MODEL }
 MODÈLE } **238**

CARBURETTOR HDA 34

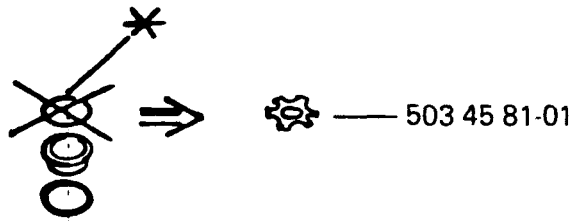
A new type of lock washer for the semi-fixed nozzle is introduced. Therefore the carburettor is marked HDA 34 A.

The previous locking ring * for the semi-fixed nozzle could come loose and cause a too rich engine-running.

The change was introduced from serial number:

238 G	6331280
238	6330701

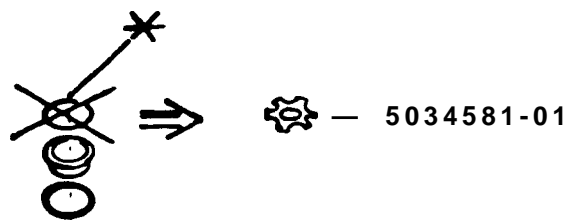
Nous avons introduit une nouvelle rondelle de blocage du gicleur fixe et réglable (semi-fix).
Le carburateur est marqué HDA 34 A

Le clip antérieur * du gicleur peut se détacher et causer une marche trop riche du moteur.

Le changement a été introduit à partir du numéro de série:

238 G	6331280
238	6330701
